PANEVĖŽIO MIESTO SAVIVALDYBĖS ŽELDYNŲ IR ŽELDINIŲ APSAUGOS, PRIEŽIŪROS IR TVARKYMO KOMISIJOS IŠVADA

POSĖDŽIO PROTOKOLAS

2026-04-09 Nr. 1

1. Pušaloto g. žemės sklypo (unikalus Nr. 4400-5236-9850) atkarpoje nuo geležinkelio pervažos iki Panevėžio miesto ribos (link Bernatonių k.) 37 vnt. medžių, Lietuvos Respublikos Vyriausybės 2008 m. kovo 12 d. nutarimu Nr. 206 „Dėl Kriterijų, kuriuos atitinkantys medžiai ir krūmai priskiriami saugotiniams želdiniams, patvirtinimo“ (2021-12-24 redakcija; toliau – Nutarimas) patvirtinto priedo „Saugotinių medžių ir krūmų kriterijai“ 11 punktu priskiriamų saugotiniams želdiniams, pašalinimas (1 lentelė). Įvertinus 1 lentelėje visus numatytus šalinti daugiakamienius medžius, bendras prašomas šalinti saugotinių želdinių skaičius – 41 vnt.

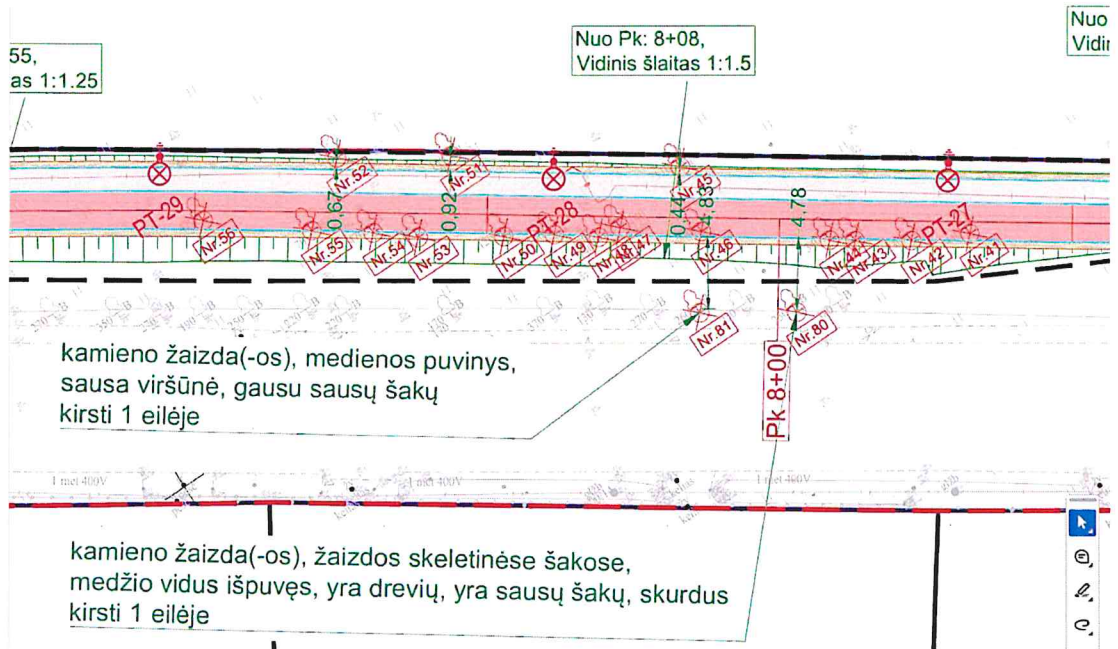
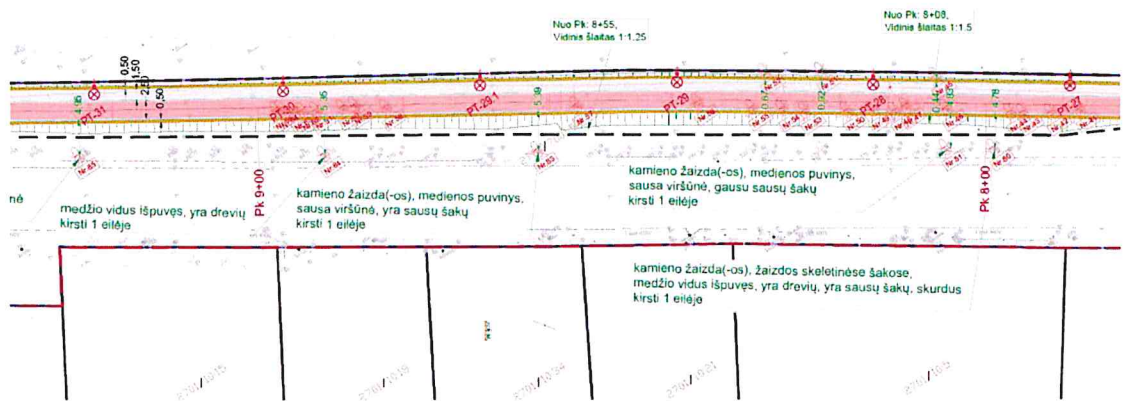
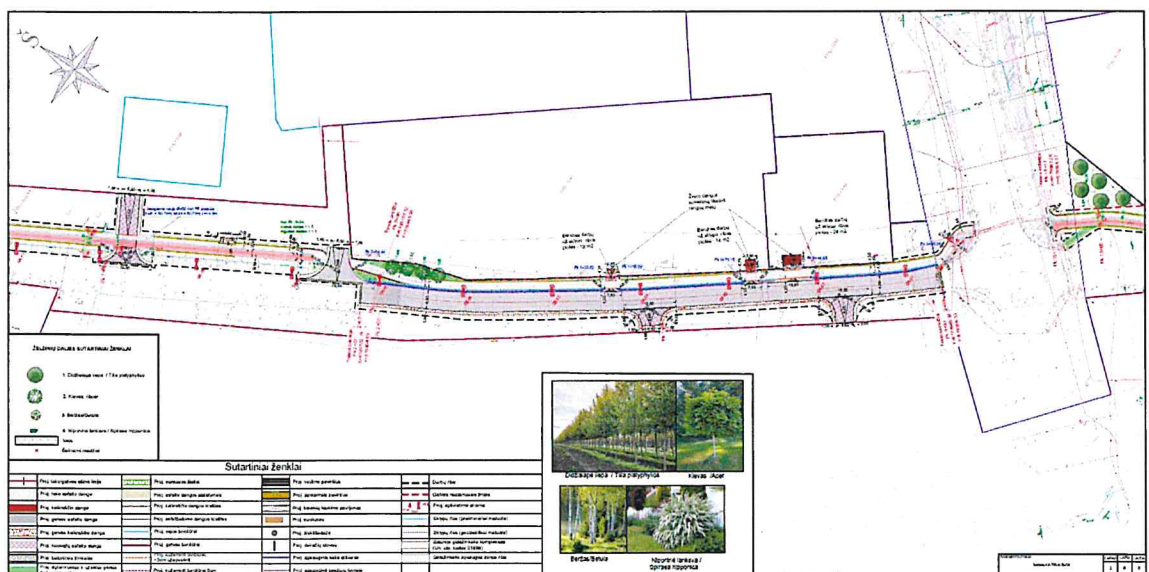
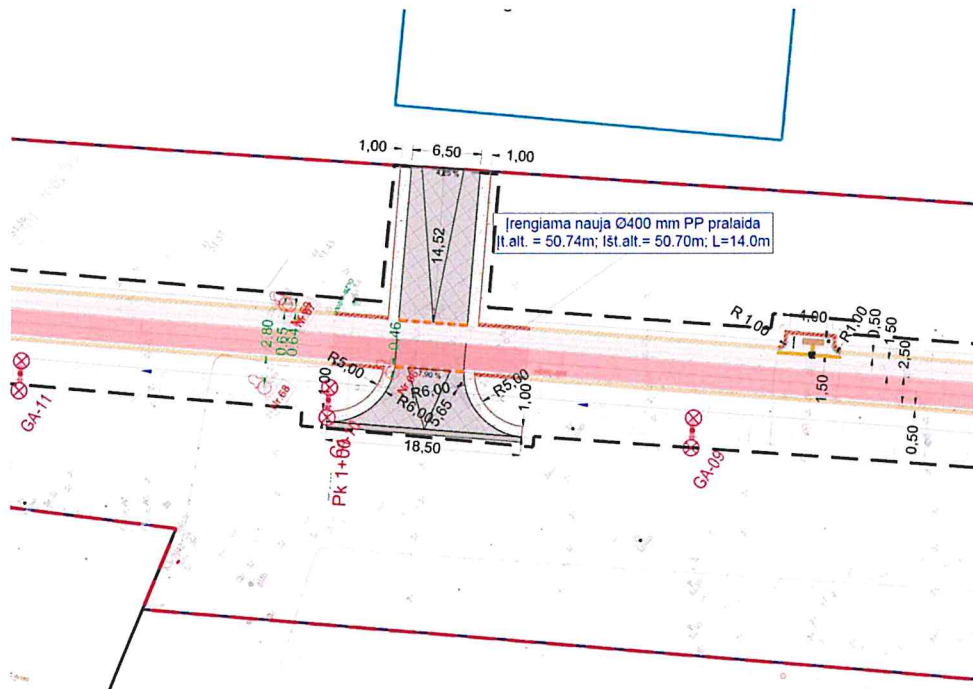
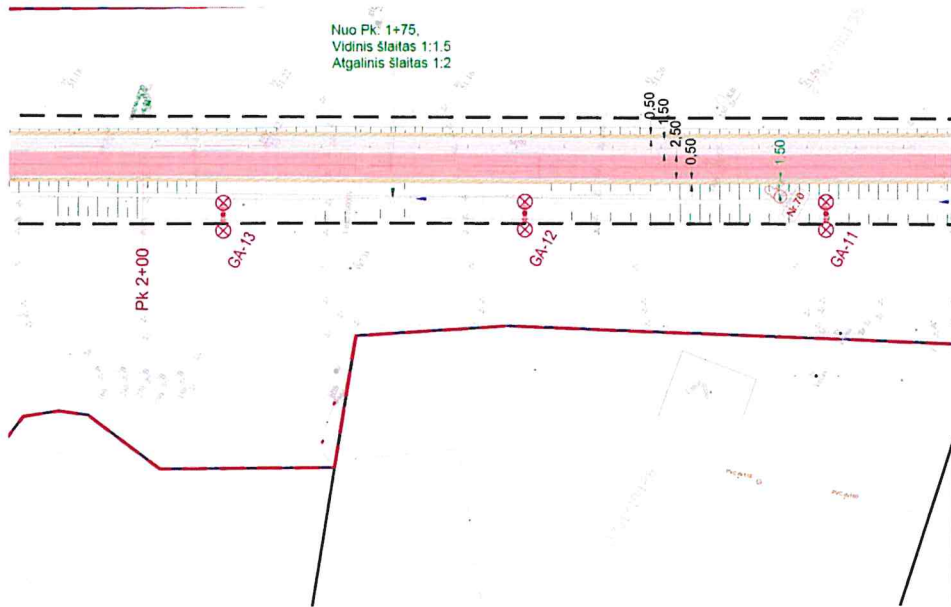
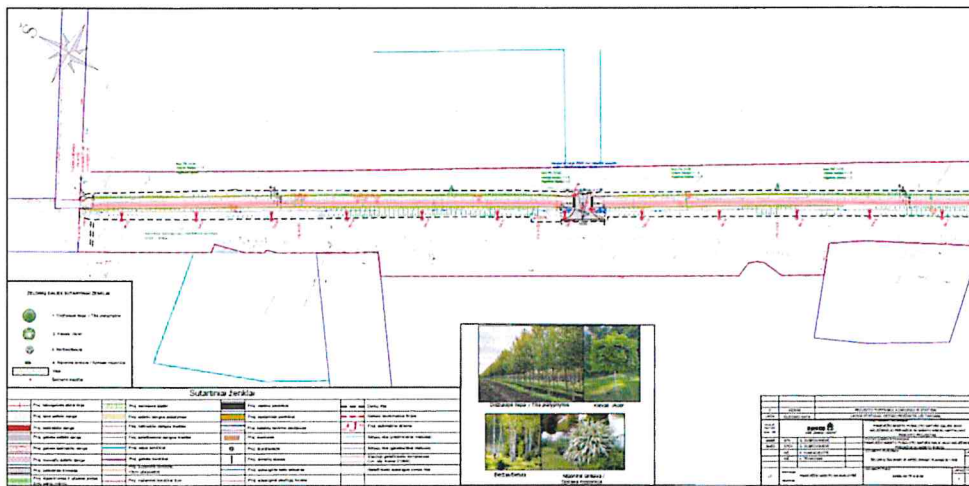
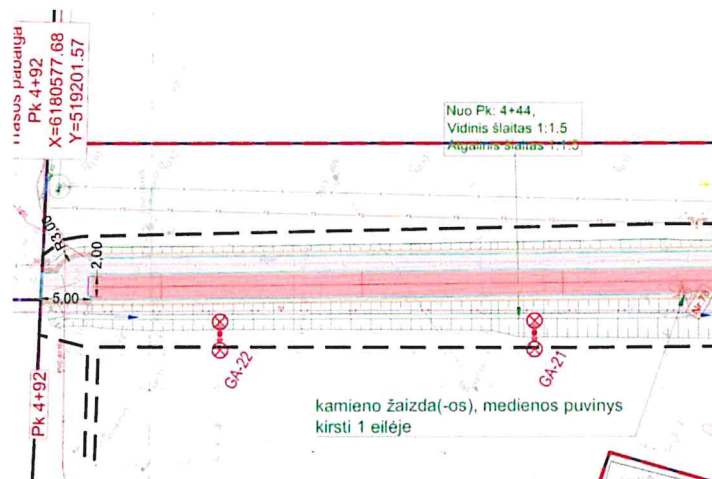
UAB „Panevėžio melioracija“ atstovas (rangovas) pateikė prašymą Pušaloto g. atkarpoje nuo geležinkelio pervažos iki Panevėžio miesto ribos šalinti pėsčiųjų, dviračių takų įrengimui trukdančius saugotiniams želdiniams priskiriamus 41 vnt. medžių (pagal 1 lentelės duomenis), kurie numatyti šalinti projekto „Panevėžio miesto Pušaloto gatvės dalies (nuo geležinkelio pervažos iki miesto ribos) kapitalinio remonto projektas“ sprendiniuose (2 pav., 3 pav., 4 pav., 5 pav.).

Pritarta šalinti „Saugotinių kertamų medžių šalinimo žiniaraštis“ lentelėje (1 lentelė) nurodytus 40 vnt. medžių, kurie trukdo įgyvendinti projekto sprendinius, teisės aktų nustatyta tvarka atlyginus želdinių atkuriamąją vertę.
